工程指示 / 要求簡箋(E.I.)

工程指示編號：EI / 2730 / 20

工程編號：J - 852

工程名稱：亞皆老街中電

圖名: J22W15/T3A組裝圖 圖號: 22W15/T3A

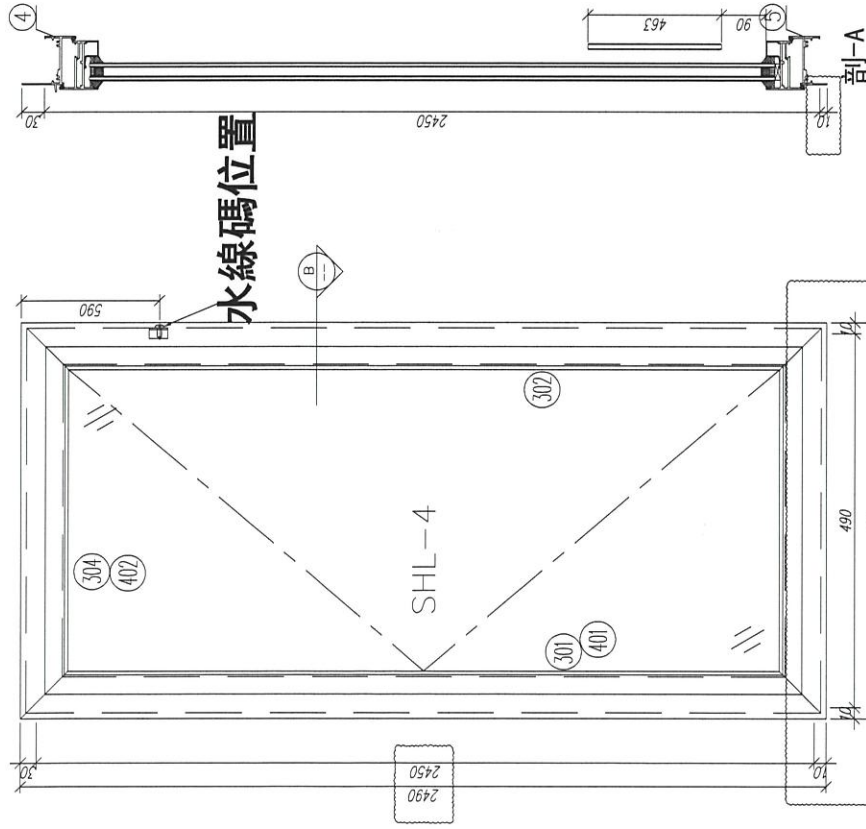
D 版：修改窗高度至 2490 及修改加工圖

C 版：原 22W4-T3A 修改為 22W15-T3A；原 23W4-T3A 修改為 23W15-T3A

A 版：已修改 PW01-10 加工圖，請按修改加工圖生產

請按加工圖生產佛沙窗 T3 AC 單位 20 幅送佛沙場 (特式層 22,23/F 用)
